Bureau
d'audiences
publiques sur
l'environnement

Rapport 304

**Projet intégré de construction
du boulevard René-Lévesque
et du prolongement ouest
du boulevard de Portland à Sherbrooke**

Rapport d'enquête et d'audience publique

Figure 7 Les milieux humides du boulevard René-Lévesque

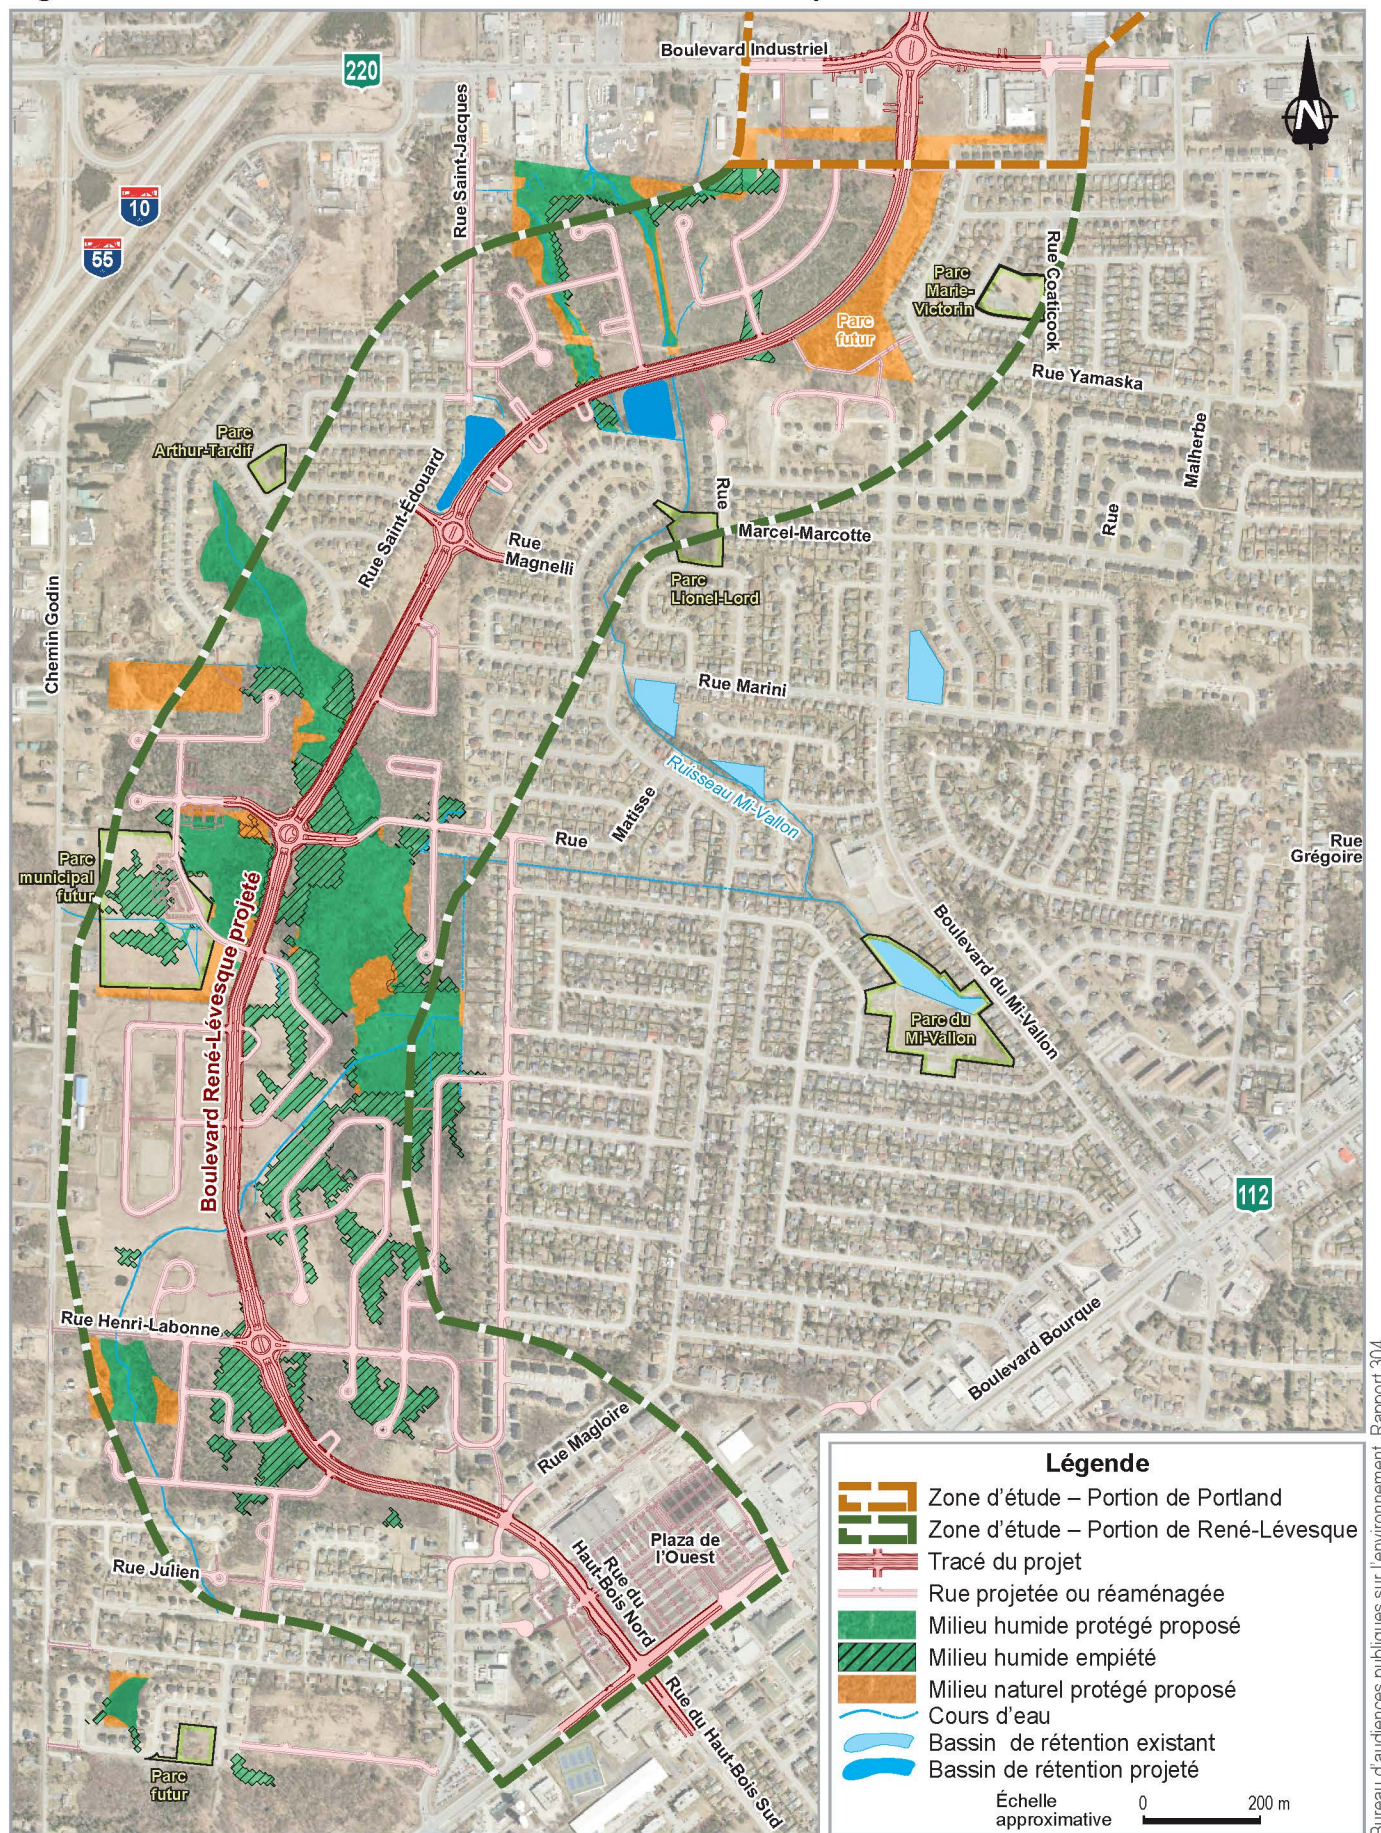
- ♦ *La commission d'enquête constate que les inventaires fauniques et floristiques réalisés dans la zone d'étude du boulevard René-Lévesque montrent la présence d'une seule espèce à statut particulier dans les milieux naturels empiétés par le projet, soit la matteucie fougère-à-l'autruche, qui est désignée vulnérable au Québec. Toutefois, cette fougère n'est pas considérée par le ministère du Développement durable, de l'Environnement, de la Faune et des Parcs dans le processus d'analyse des projets soumis à l'évaluation environnementale.*

- ♦ **Avis** – *Considérant la présence potentielle d'oiseaux migrants dans la zone d'étude, la commission d'enquête est d'avis qu'en vertu de la préservation de la biodiversité, le promoteur devrait instaurer un programme de surveillance environnementale incluant la sensibilisation des travailleurs de chantier sur la situation et les mesures à prendre en cas de découverte de nids ou de comportements de nidification des oiseaux.*
